Nota de Servicio Interior

Fecha: 21-07-20	Referencia: AMS/eñd
DE Director General de Gestión del Agua y Zonas Verdes	A Dirección General de Participación Ciudadana Servicio de Innovación Social y Digital
ASUNTO: Informe de inviabilidad presupuestos participativos <u>ID-9939/2018</u>

INFORME DE INVIABILIDAD PROYECTO PARTICIPATIVO **ID-9939/2018**

En relación con la propuesta 9939 del año 2018 de "**Camino escolar seguro: Carril bici entre Parque de Roma y Sainz de Baranda**", se informa de lo siguiente:

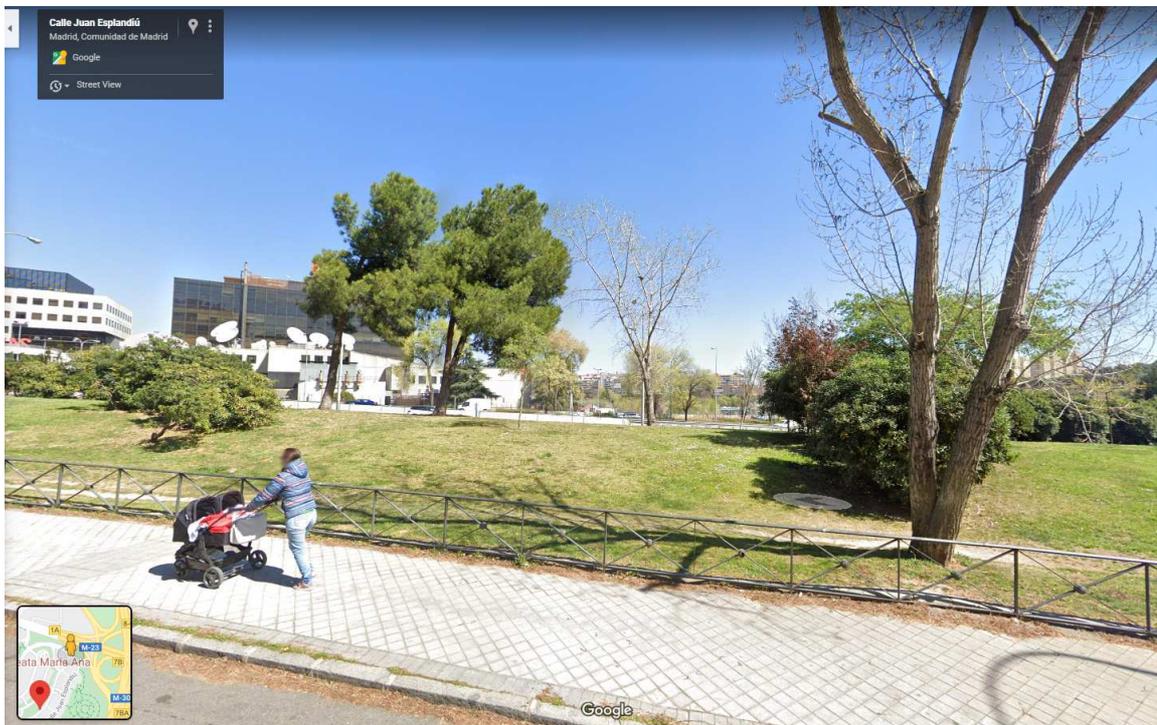
- *Mejorar el funcionamiento ecológico, la habitabilidad urbana y la conectividad ecológica.* En este caso se incumpliría este criterio, ya que se trata de estrechar aún más una zona de paso por zona verde que ya es angosta y se encuentra completamente rodeada de vías para el tráfico rodado. Ver imagen:

En el caso concreto de esta propuesta, los árboles que están afectados tienen un perímetro superior a 50 cm, por lo que **según la fórmula mecánica que se deriva de los estudios de caída de árboles** y la relación entre el diámetro del tronco y el diámetro del área de anclaje, el **radio de anclaje (la distancia mínima al tronco) es de 1,53 m**. No sería posible respetar esta distancia si se insertara entre los árboles y la acera un carril bici.

En el tramo de la imagen, aunque hubiese un ancho suficiente para ubicar el carril bici, no se podría respetar el radio del área crítica de anclaje (más de metro y medio desde el tronco del árbol en este caso) y se pondría en peligro la estabilidad de los ejemplares.

Se puede apreciar la estrechez del Parque Roma en este punto del recorrido del carril bici propuesto, así como la afcción de la superficie necesaria para el carril bici al arbolado existente.

Implantar un carril bici en este tramo supondría la tala de los ejemplares de pino de gran tamaño, dada su poca distancia a la acera.

No se dispone de una distancia suficiente entre los árboles del Parque Roma y la acera en la ubicación propuesta para el carril bici compatible con la supervivencia del arbolado.

Se puede concluir que **este proyecto participativo resulta INVIABLE,**
